## 第26回 高輪築堤調査・保存等検討委員会【部会②】

- (3) 3工区（南横仕切堤～旧品川停車場側）試掘調査の進捗について 【資料2】

- (4) 遺構への影響低減に向けた連立事業仮設計画の見直しについて 【資料3】

## 第25回 高輪築堤調査・保存等検討委員会【部会②】

2. 遺構に対する配慮

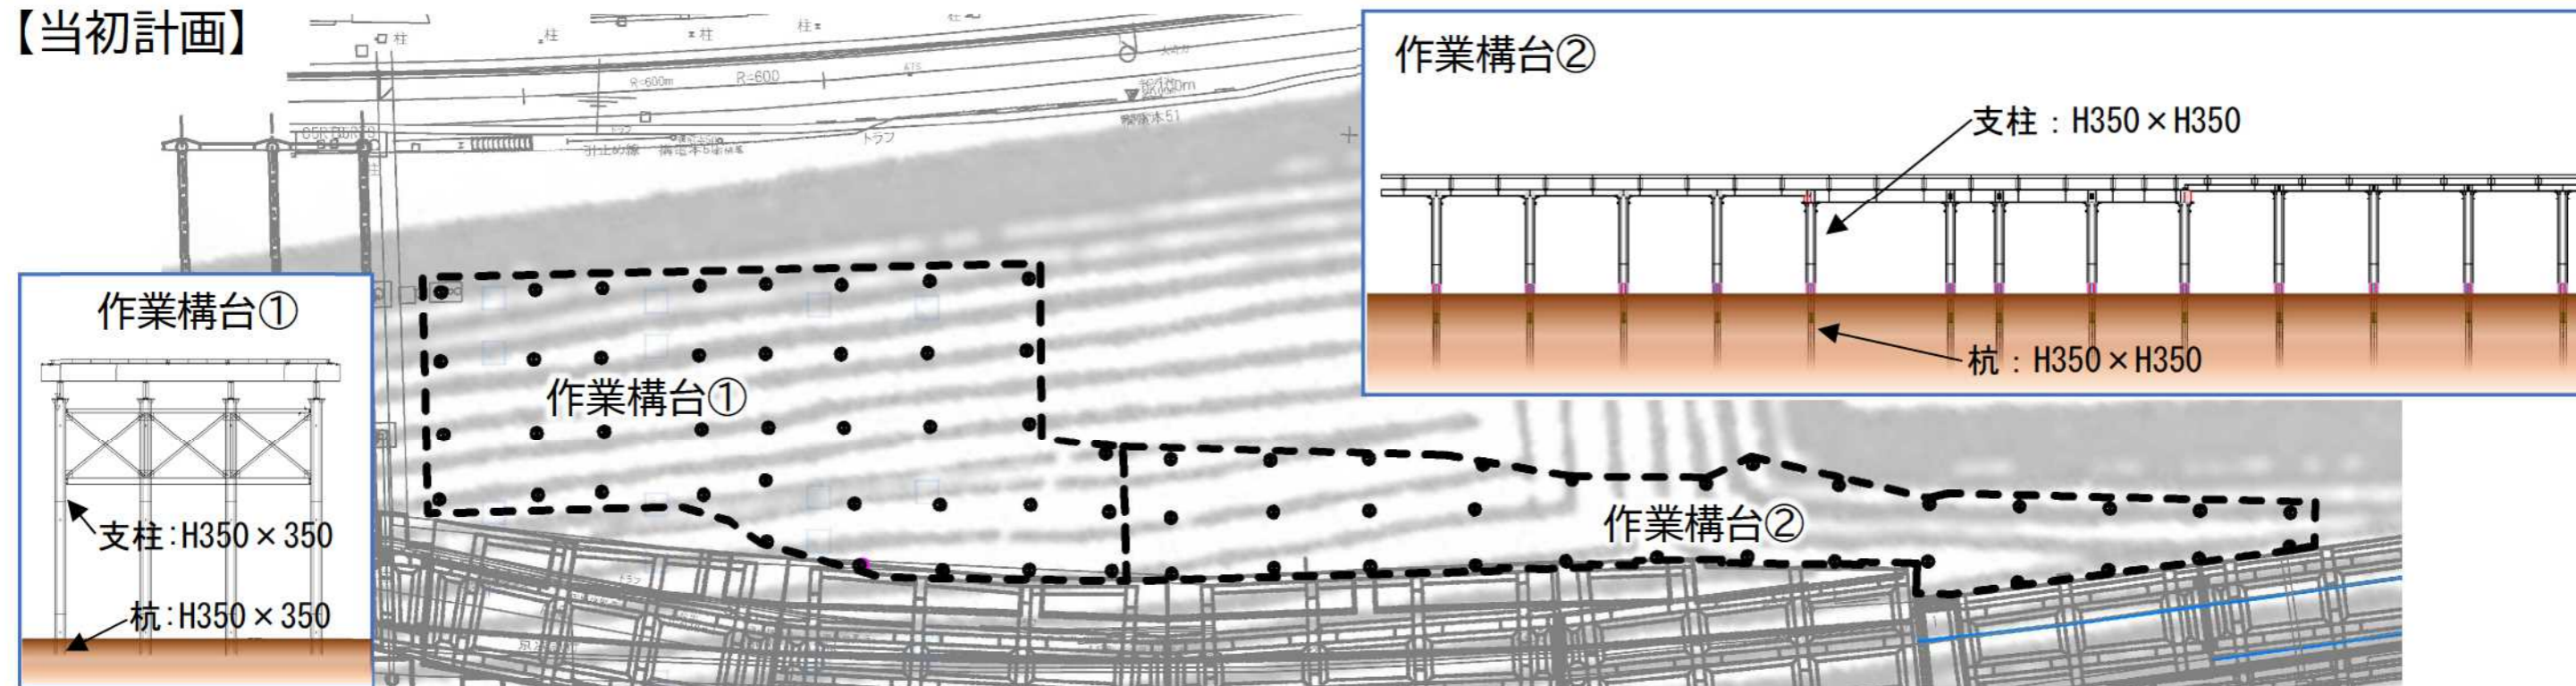
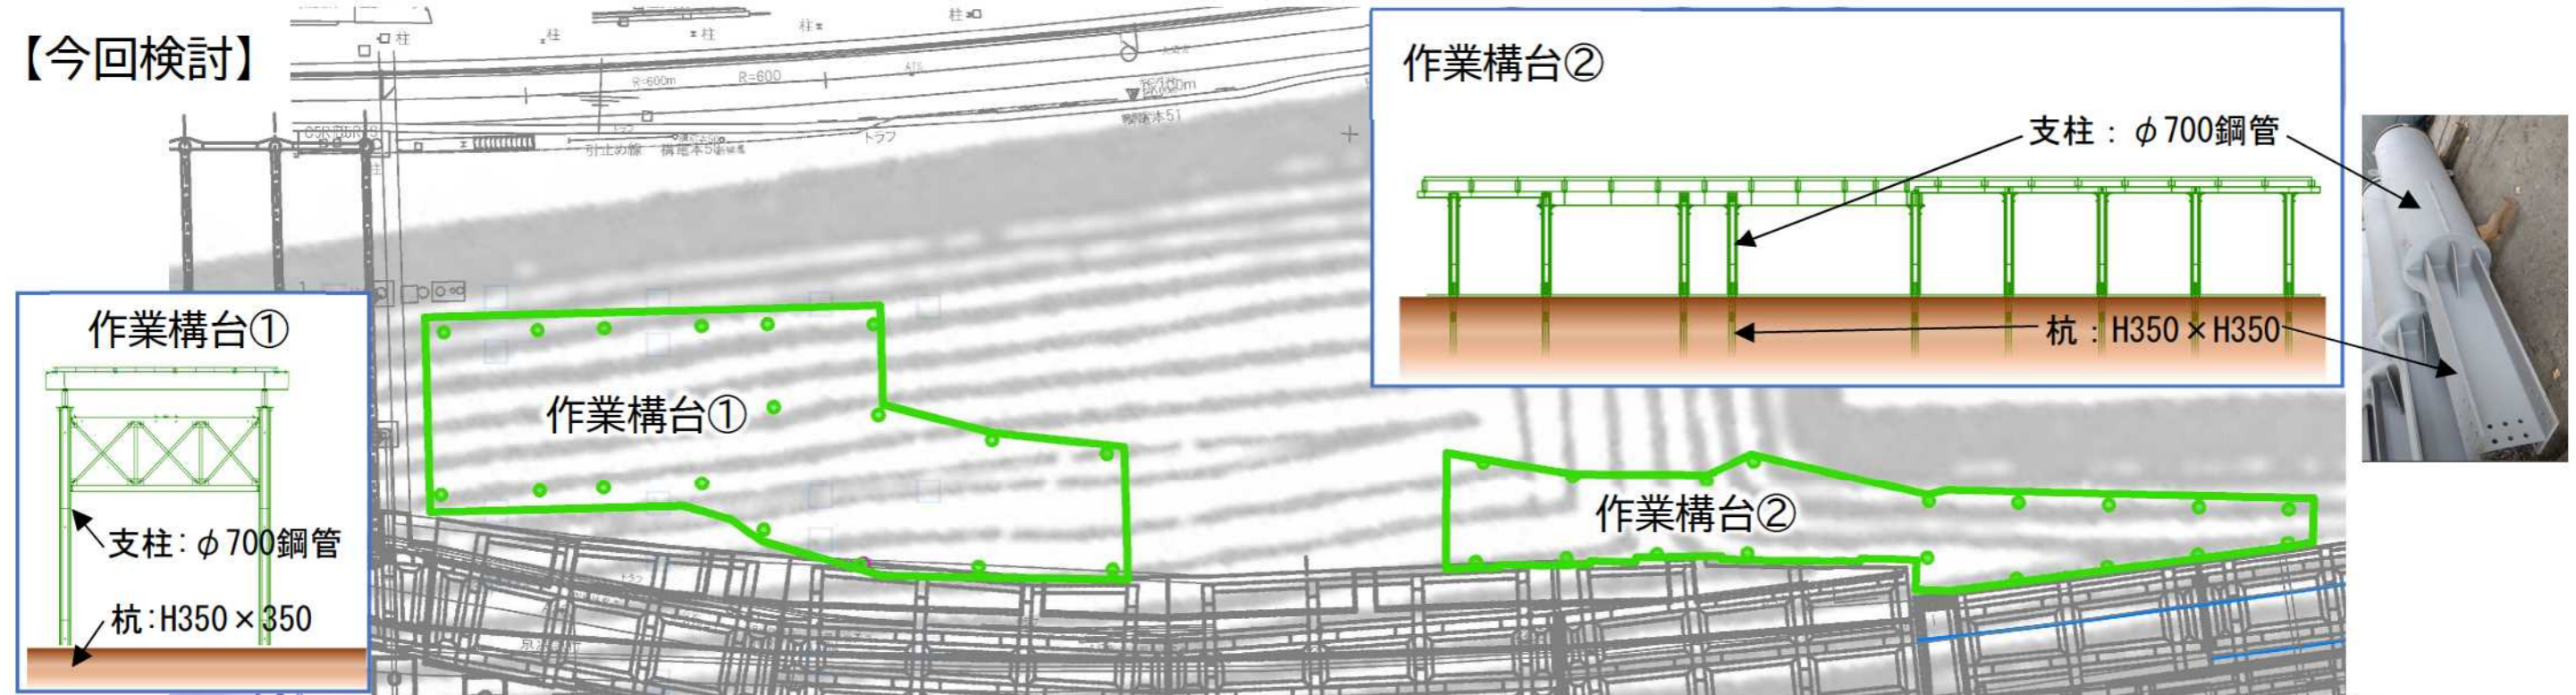
【配慮内容】 検討① 作業構台面積の縮小化 ①( 780.8㎡→588.4㎡ )、②(499.1㎡→321.2㎡)  
 検討② 構台支柱の構造変更により、基礎杭本数を削減  
 → 以上、遺構への影響を考慮し、作業構台基礎杭を①39本→18本、②30本→18本に削減を実現

3. 八ツ山橋りょう部 架設構台配置の検討

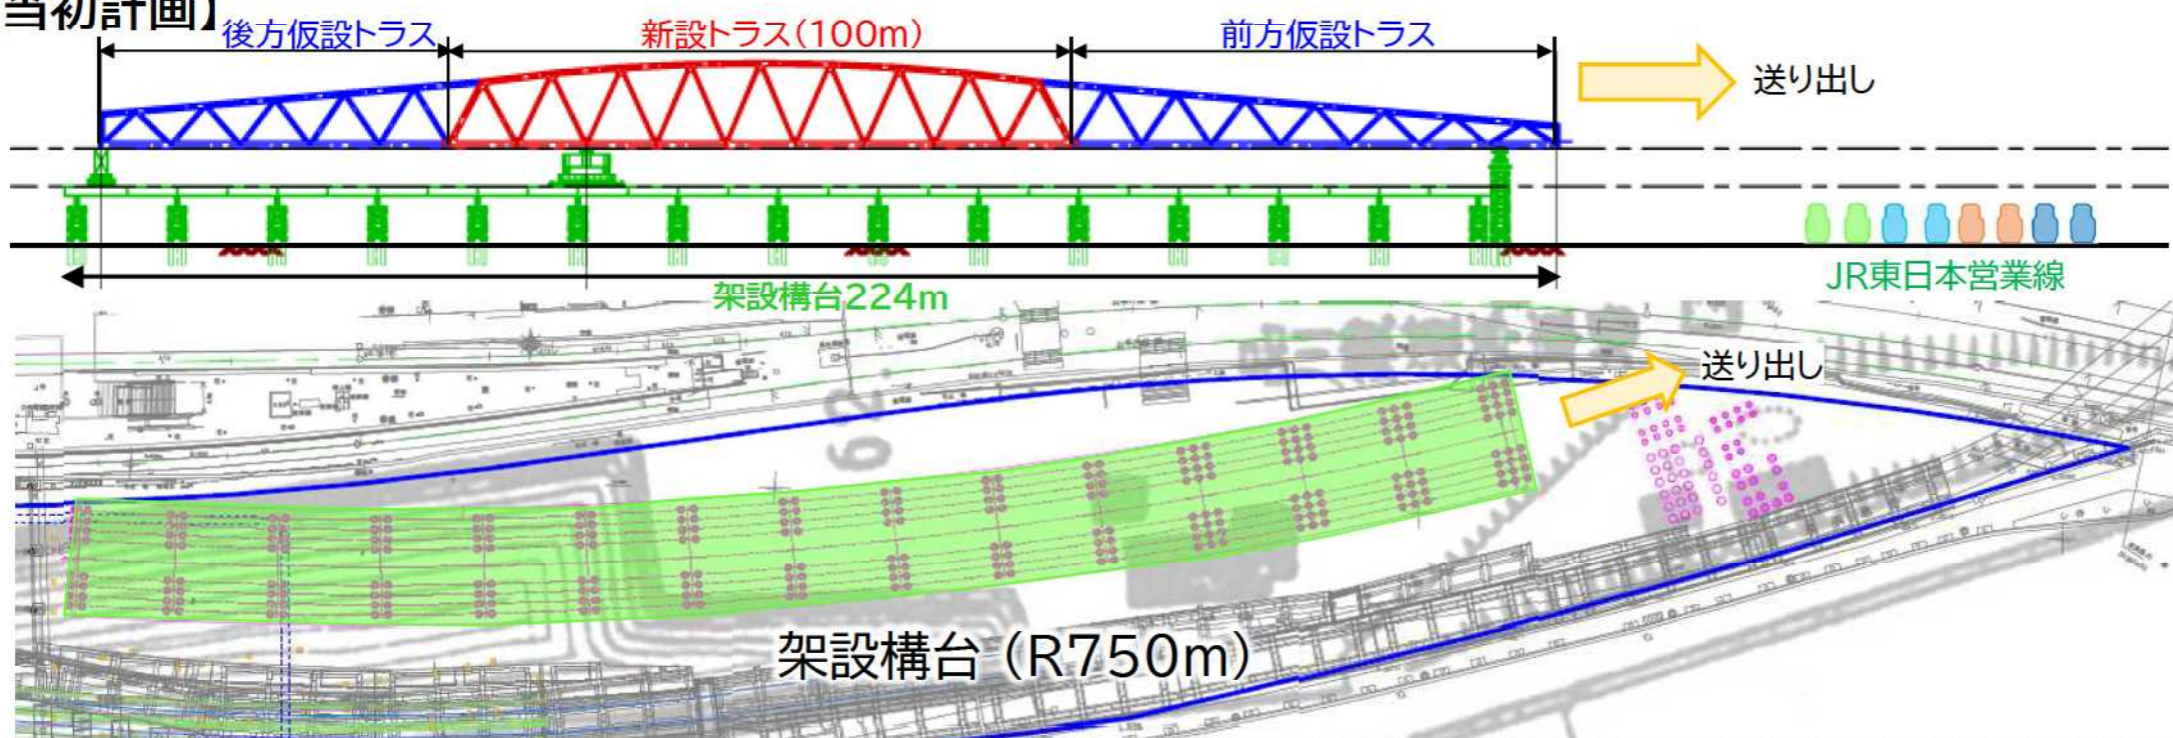
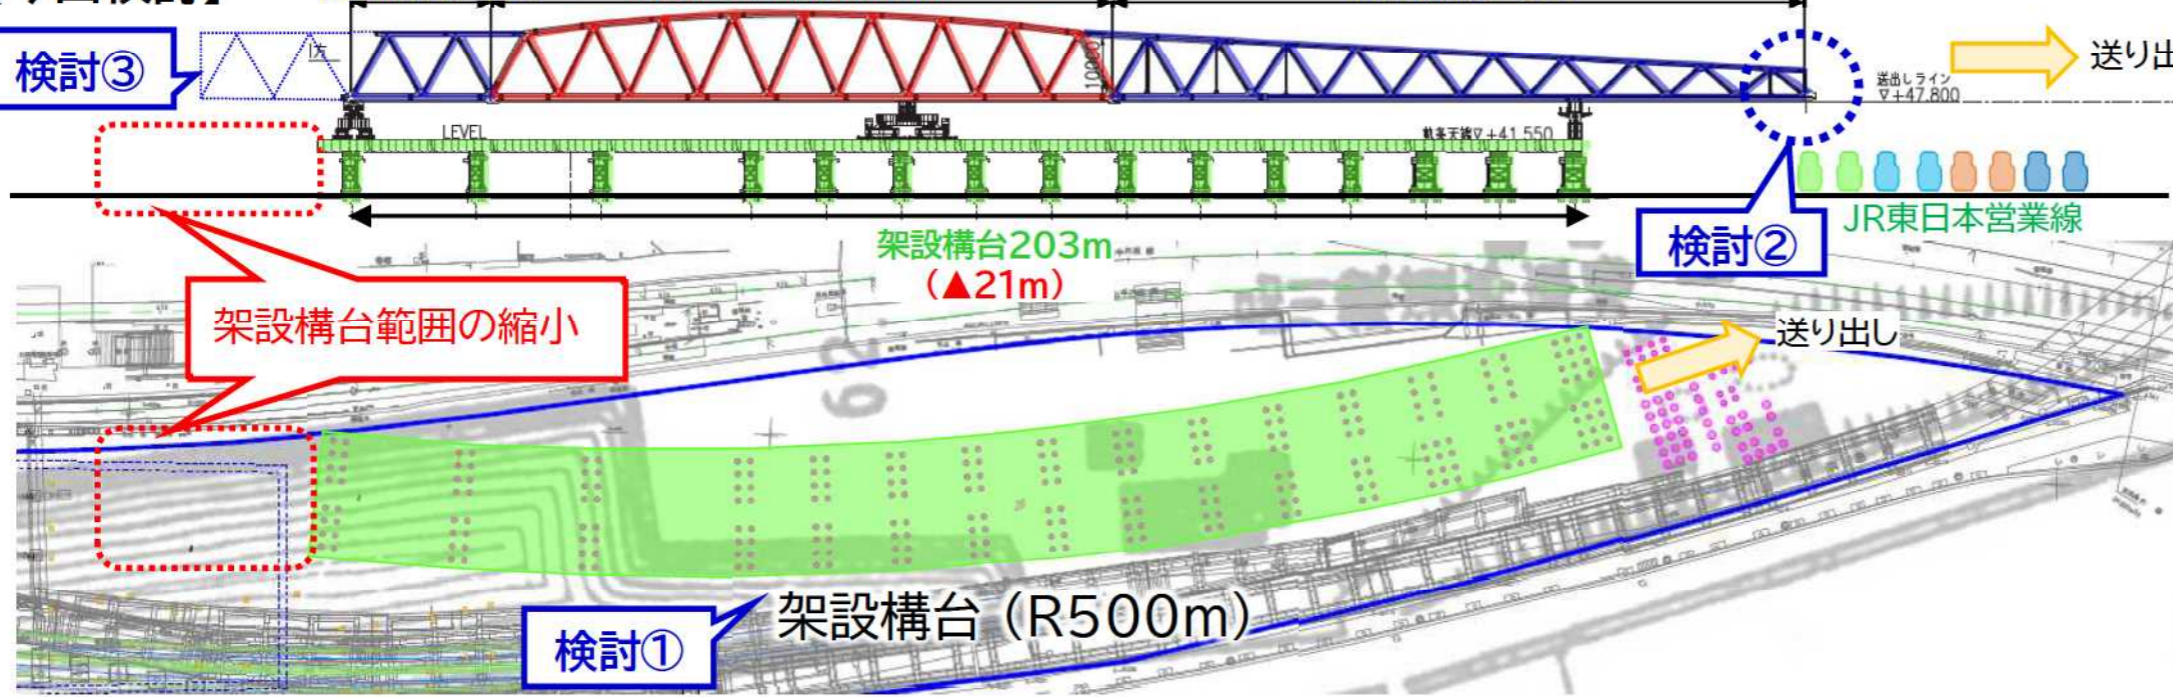
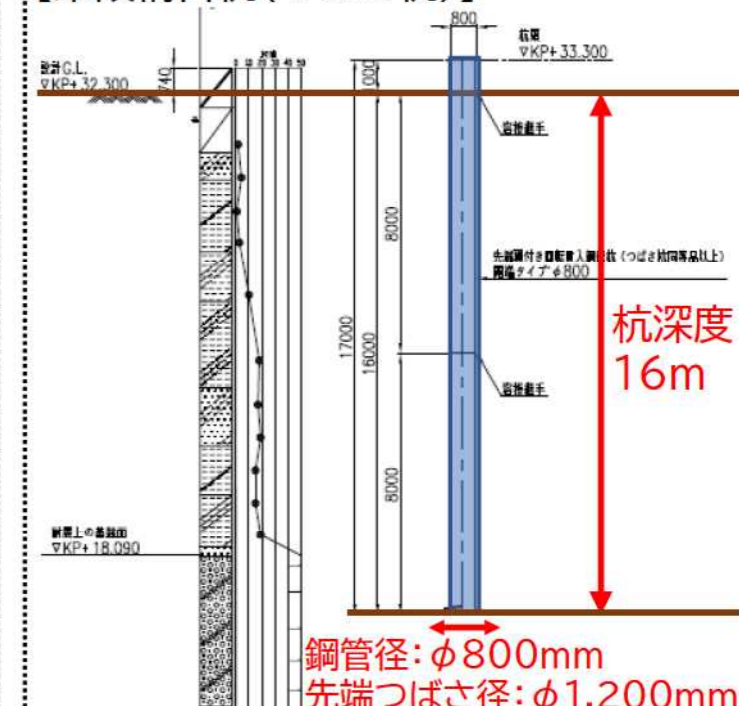
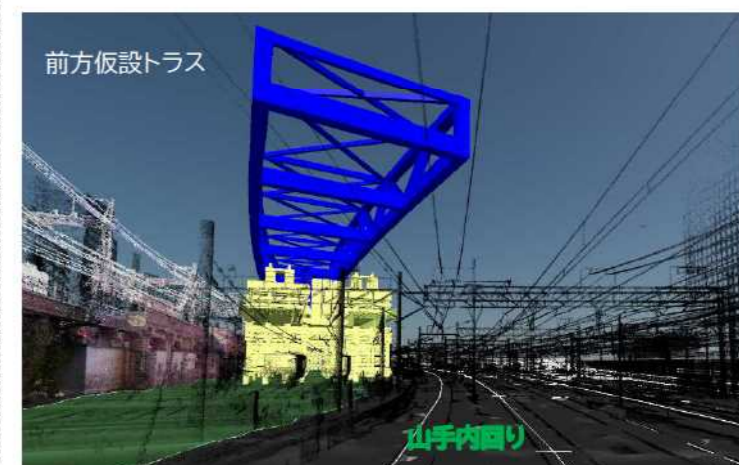
【配慮内容】 地山を乱す範囲を削減するため、下記の検討実施

- ・ 検討① 架設構台の曲線半径をR750mからR500mに変更
  - ・ 検討② 前方仮設トラスの一部を送り出し架設前に山手線内回り上空に張り出す計画に変更
  - ・ 検討③ 後方仮設トラスを送り出し後に追加する計画とし、架設構台上に載る鋼材重量を低減
- ➡ 以上により、架設構台延長を203mまで**縮小(▲21m)**、構台基礎杭を**計16本削減**
